**Modulo per la presentazione delle osservazioni per i piani/programmi/progetti sottoposti a procedimenti di valutazione ambientale di competenza statale**

**ID: Codice procedura (ID\_VIP/ID\_MATTM): 12691**

**“Progetto di un impianto eolico denominato "Pitigliano" ubicato nei comuni di Pitigliano (GR) e Sorano (GR) costituito da 20 (venti) aerogeneratori di potenza nominale 7,0 MW per un totale di 140,0 MW con relative opere connesse ed infrastrutture indispensabili”**

## TESTO DELLE OSSERVAZIONI

**Immagine 3. Cumulo di una parte di impianti eolici, fotovoltaici e geotermici industriali in progettazione ed esistenti intorno all’eolico industriale “Pitigliano”.**

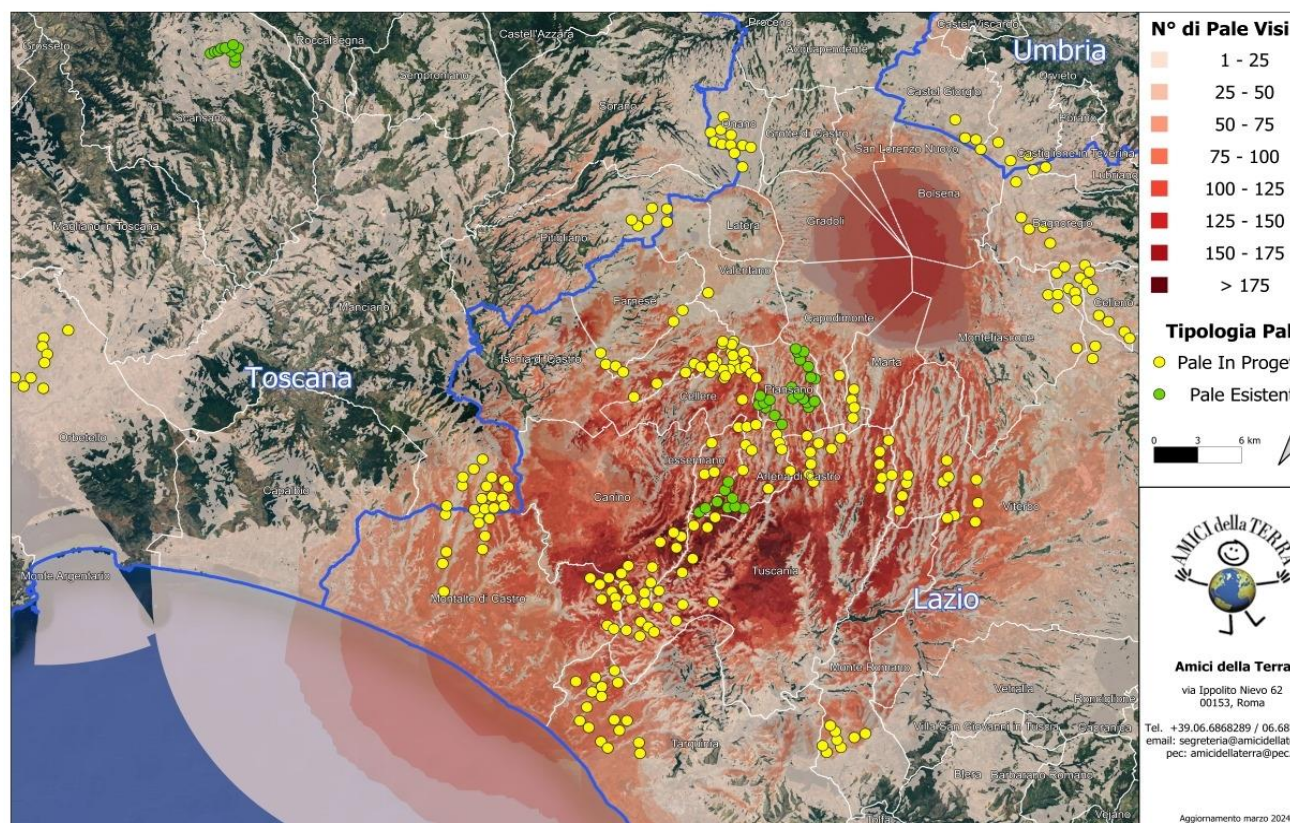
Beni Culturali “*Ambito paesaggistico, geologico e geomorfologico dell’orlo della caldera di Latera ...*” Non vengono nemmeno citati gli impianti eolici in progetto al MASE, il “Rempillo” (6 aerogeneratori) e un altro in verifica amministrativa di 14 aerogeneratori e 72, 6 MW. Ad oggi nei territori di Pitigliano, Sorano e in quello limitrofo potenzialmente potrebbero essere insediati 40 aerogeneratori alti 200 metri e larghi 170. Ma la proponente non cita neanche altri impianti che creerebbero il cumulo e quindi maggiore impatto. Infatti, sul territorio della “Città del Tufo” (Sorano e Pitigliano) impatterebbero anche l’impianto eolico “Montarzo” di Onano con 13 aerogeneratori con le dimensioni ricordate, l’altro eolico industriale nel territorio di Valentano con sette aerogeneratori (stesse dimensioni), gli impianti di Farnese con un minieolico di 3 Torri alte 60 metri già installate in località Poggio del Crognolo e l’impianto eolico industriale “Vallerosa” (7 aerogeneratori alti 200 metri e larghi 158 metri) in procedura VIA presso la Regione Lazio. Inoltre, altri impianti del minieolico già presenti a Valentano, Cellere e Piansano e due progetti eolici industriali con le stesse dimensioni (200 m x 170 m) nel Comune di Ischia di Castro. La valutazione del cumulo non prende neanche in considerazione gli impianti industriali di fotovoltaico e agrivoltaico in progetto a Farnese, Valentano, Ischia di Castro, Cellere. L’impianto geotermico in procedura Via al MASE, progettato nella Caldera di Latera. Quindi è stata effettuata una valutazione del potenziale impatto cumulativo non veritiera a dispetto di quanto affermato dalla proponente che sostiene di aver preso in considerazione uno spazio di 10 km intorno al suo impianto per gli impatti che si creerebbero.

Riguardo al cumulo degli impianti FER, le mappe prodotte dalla proponente riguardano, come già evidenziato, soltanto una parte molto piccola degli impianti FER dell'area intermedia e vasta e in particolare di quelli eolici che contribuiscono a creare un notevole cumulo e la saturazione del territorio tosco laziale. Riguardo al cumulo dei soli impianti eolici si riporta la mappa dell'intervisibilità degli impianti eolici elaborata dall'Associazione nazionale “Amici della Terra”.

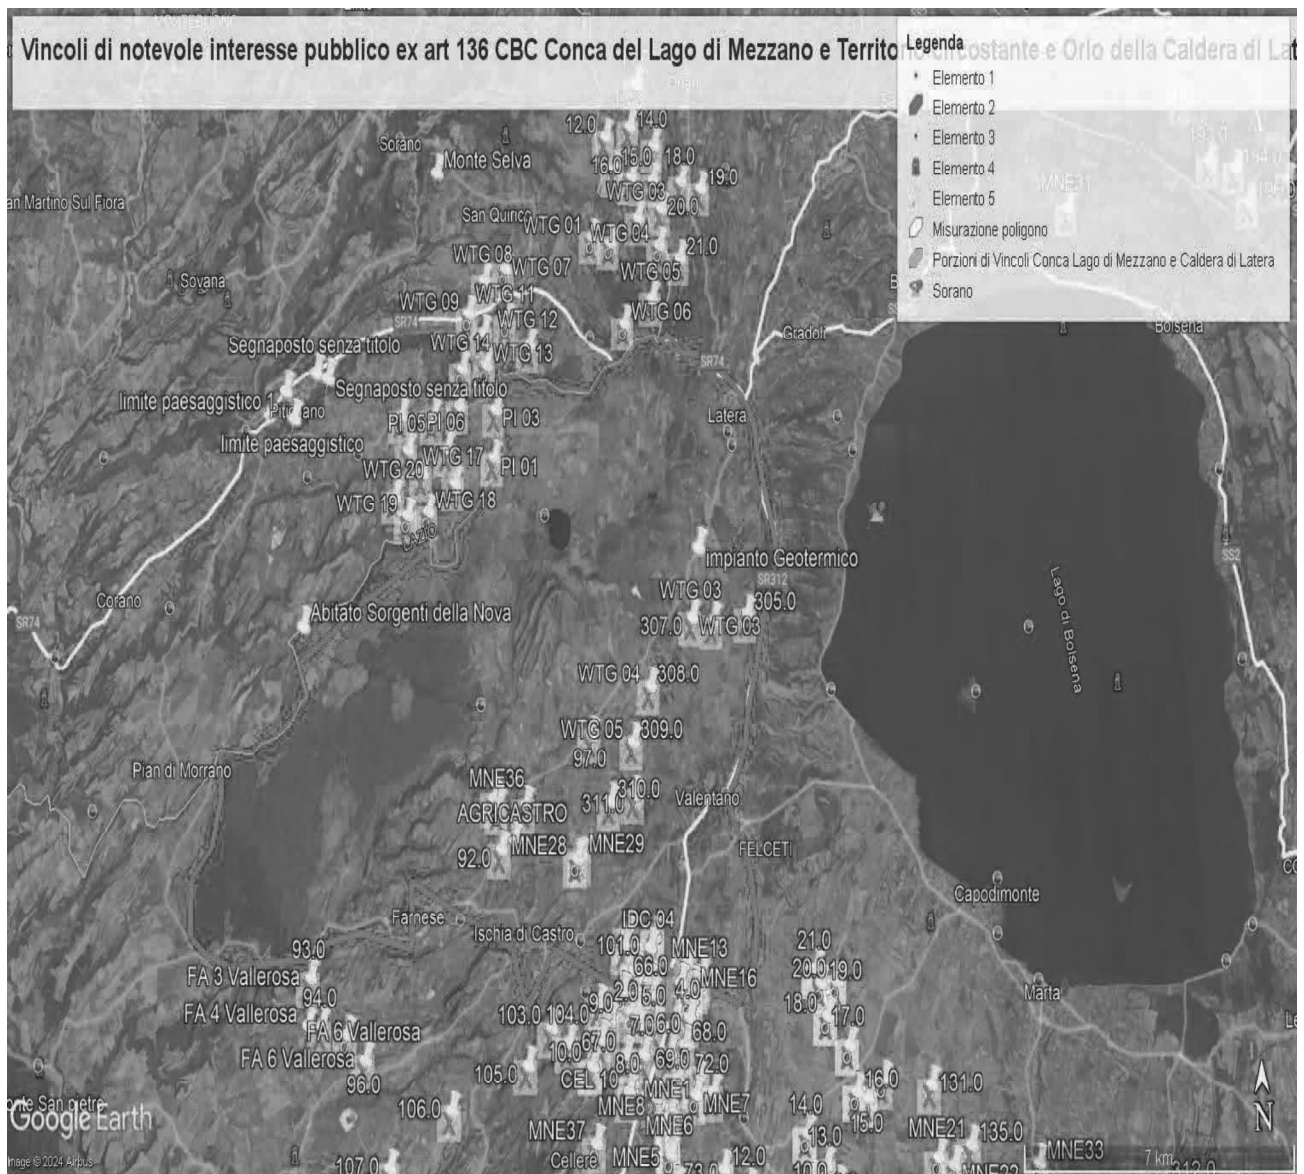
Al contrario si evidenzia che l'impianto eolico industriale citato non solo ricadrebbe con tutti e 20 gli aerogeneratori all'interno delle fasce di rispetto di 3 km di due vincoli paesaggistici di notevole interesse pubblico esistenti nella Regione Lazio e con una parte di essi nel vincolo paesaggistico del Centro abitato di Sorano ( GR) quindi in aree non idonee all'installazione di impianti di energia rinnovabile. Addirittura, alcuni aerogeneratori sarebbero ubicati a poche centinaia di metri dai perimetri dei due vincoli paesaggistici laziali ex art 136 del CBC.

Come è illustrato nell'immagine si ribadisce che l'impianto industriale "Pitigliano" ricade completamente all'interno delle fasce di rispetto dei due vincoli di notevole

**IMMAGINE n. 2** Impianto eolico industriale “Pitigliano” e distanze aerogeneratori dai Vincoli della Conca del Lago di Mezzano...

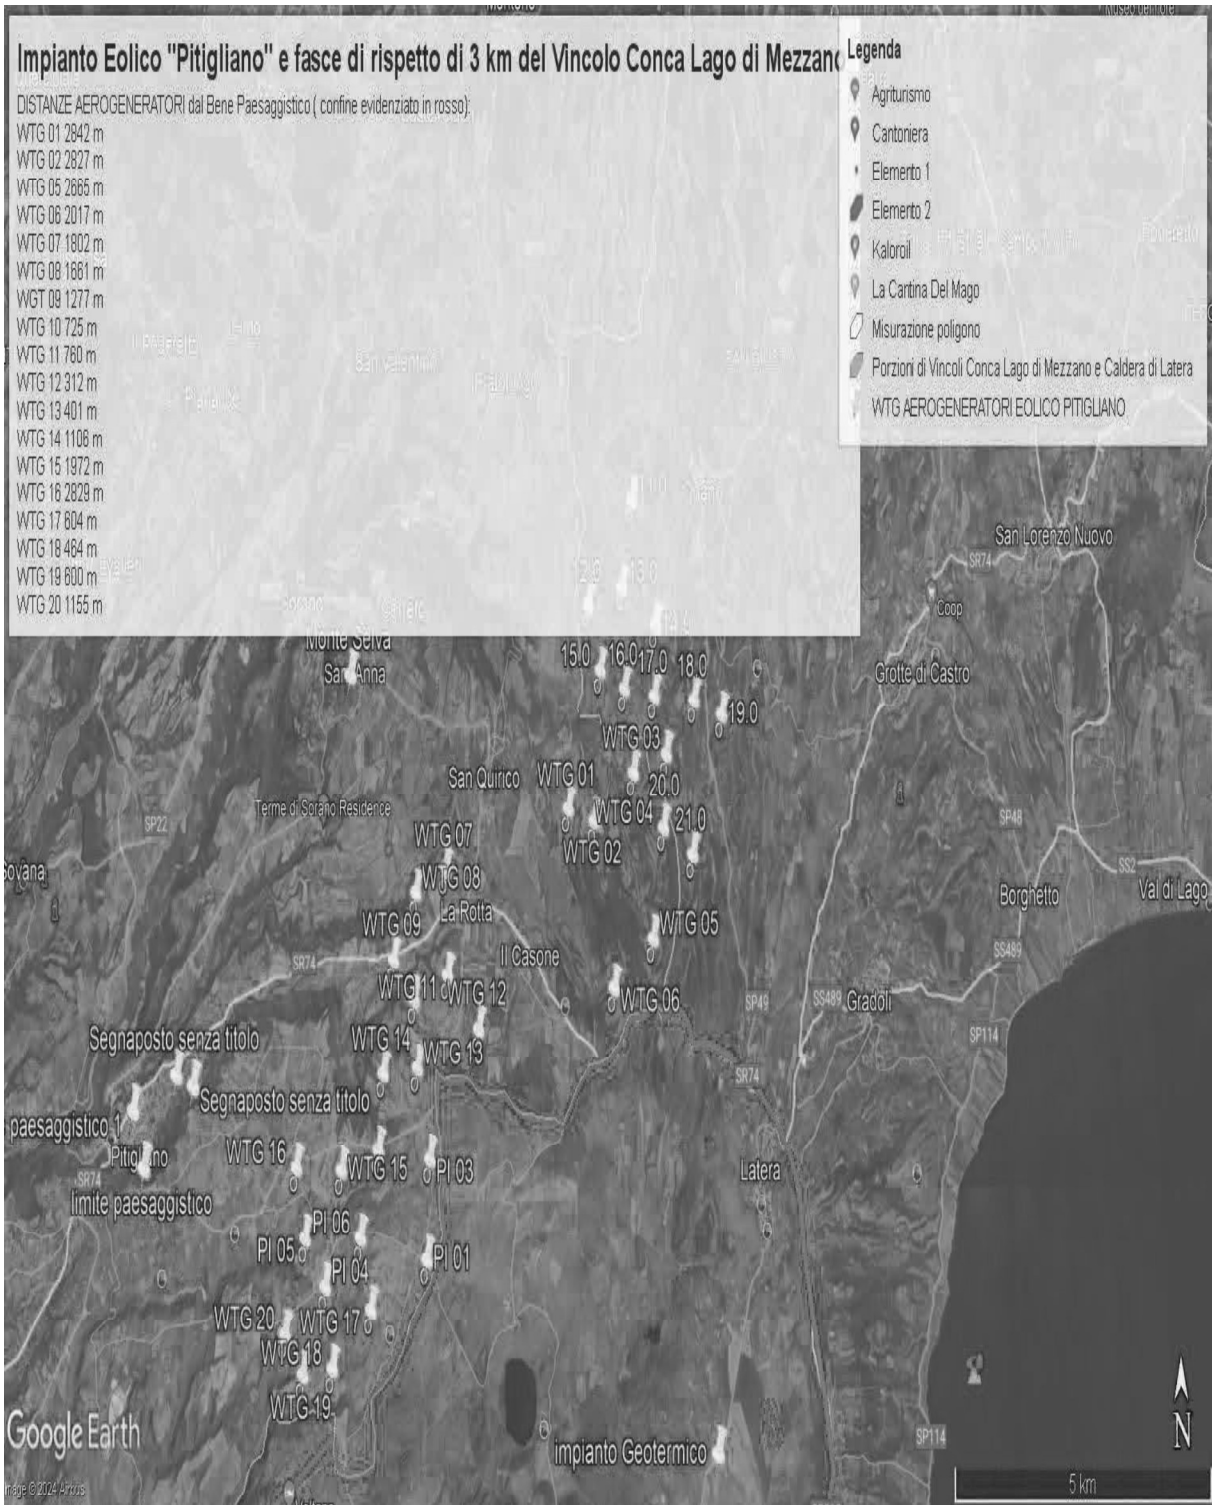
*Inoltre, come sostiene la Proponente parte dell'impianto si verrebbe a trovare a 3,5 km dal centro abitato di Sorano. Infatti, tre degli aerogeneratori WTG 08, 09, 10 sono addirittura all'interno delle fasce di rispetto dei 3 km del suo vincolo paesaggistico di notevole interesse pubblico ex art 136 del CBC. Si evidenzia che così si crea*
